**ALLEGATO 2 RUE - PROPOSTA AGGIORNAMENTO PERIMETRO PA PER ERRORE MATERIALE**

COMMITTENTE: FAMIGLIA TRABATTONI in sinergia con: SPESA INTELLIGENTE SPA, con sede legale in San Martino B.A (VR)  
 GRUPPO DI LAVORO: GEOM. GIANLUIGI LIETTI, ARCH. EMILIANO MARZORATI, ARCH. GIANFREDO MAZZOTTA

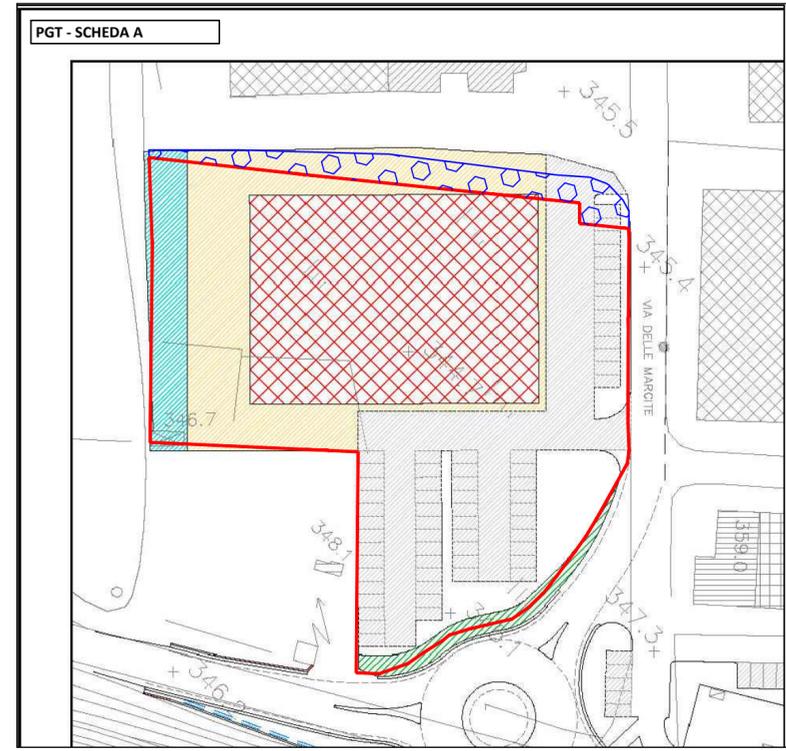
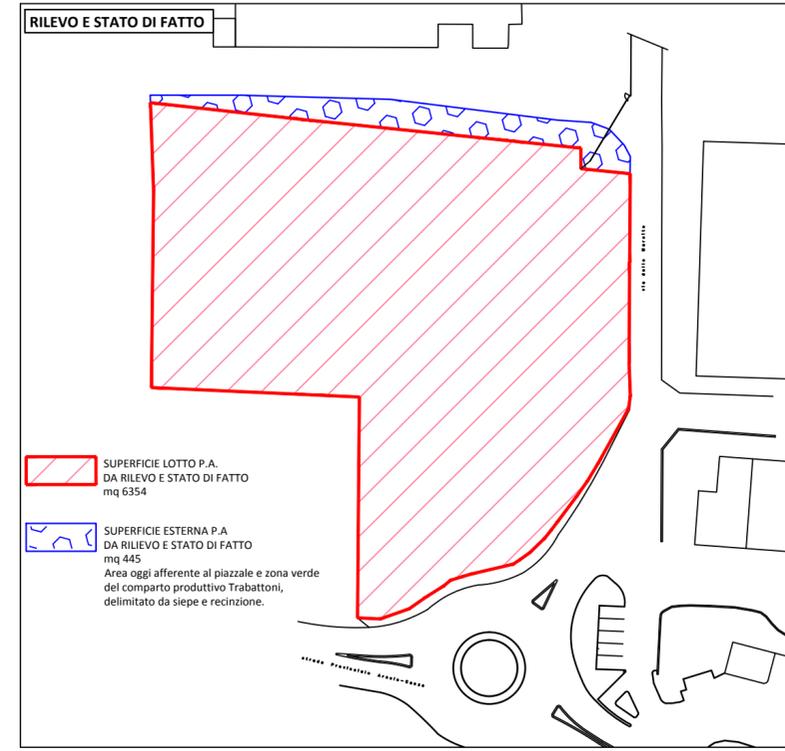
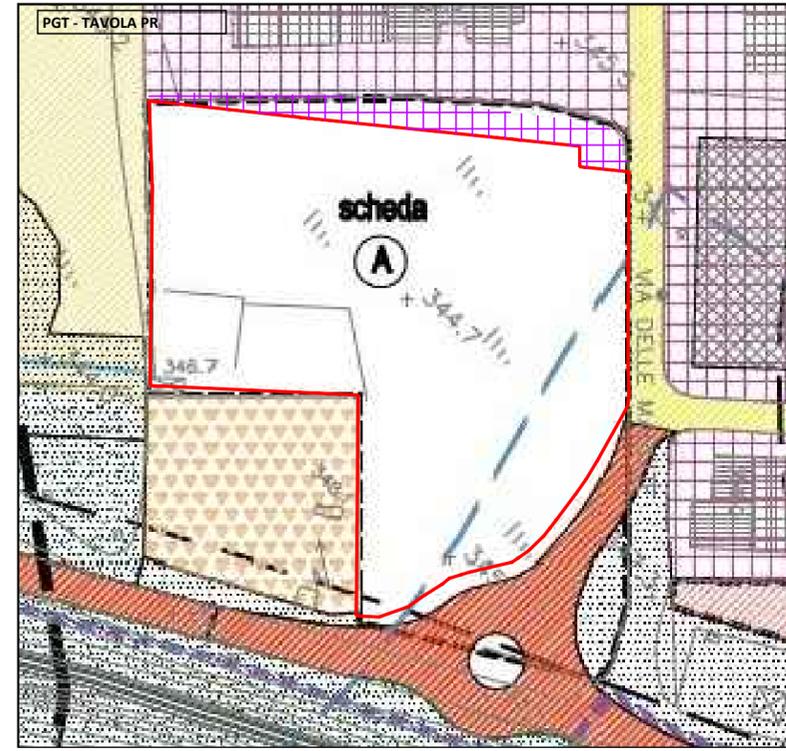
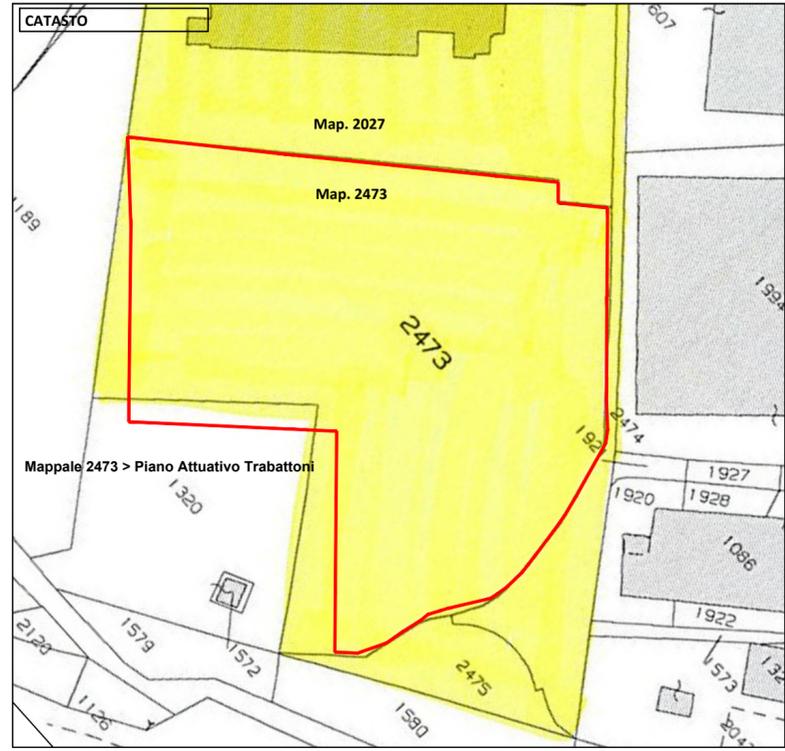
▨ AREA ESTERNA DA ESCLUDERE DAL PIANO ATTUATIVO: ERRORE DETERMINATO DALLA BASE CARTOGRAFICA DEL PGT CHE SI RIVERIFICA ANCORA AL VECCHIO PRG E ALLA LETTURA ERRATA DELLO STATO DI FATTO, CIOE' IL LIMITE DEL PL E' STATO INDIVIDUATO CON LA STRADA DI ACCESSO ALLA ZONA PRODUTTIVA D1 INVECE CHE CON IL CONFINE REALE TRA LE DUE AREE E I MAPPALE 2073 E 2374

▨ SUPERFICIE ESTERNA P.A. DA RILEVO E STATO DI FATTO DA CORREGGERE CON LR12/2005 ART. 13 C. 14 bis E DA RI-CLASSIFICARE COME: D1 - ZONE PRODUTTIVE  
 STESSA CLASSIFICAZIONE DELLA ZONA A CAPANNONI ESISTENTE DI PROPRIETA' TRABATTONI
